BT.0060
01.03.96

Assunto: Cancelamento de Portas de Freezers Verticais

Modelos: VU18/23/28

Marca: Consul

Fig.01

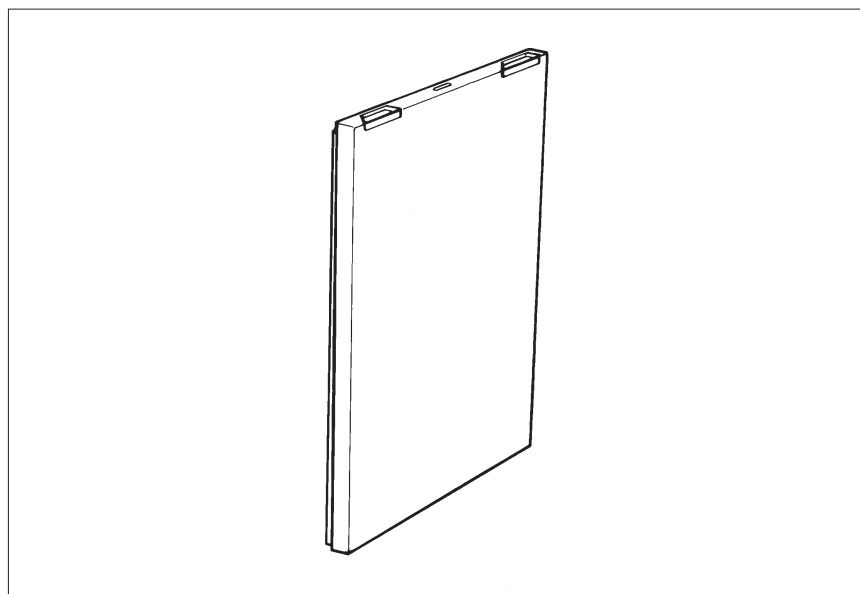
Informamos que estamos cancelando o fornecimento das Portas dos Freezers Verticais, modelos:

A Porta desses modelos caracteriza-se por não possuir Cabeceira Plástica inferior, e os Puxadores serem embutidos na parte superior da Porta (veja fig. 1)

Em substituição a Porta dos modelos acima, deve-se utilizar a Porta dos modelos atuais de linha, conforme tabela 1:

Ao aplicar as Portas novas dos modelos fora de linha, haverá uma diferenciação em relação ao Console.

Caso o Cliente deseje substituir também o Console para combinar com as cabeceiras da Porta, proceder conforme segue:

a) Aplicar o Console atual de linha nos modelos acima relacionados.

Ao aplicar o Console atual nos modelos acima citados, o produto perderá as seguintes funções:
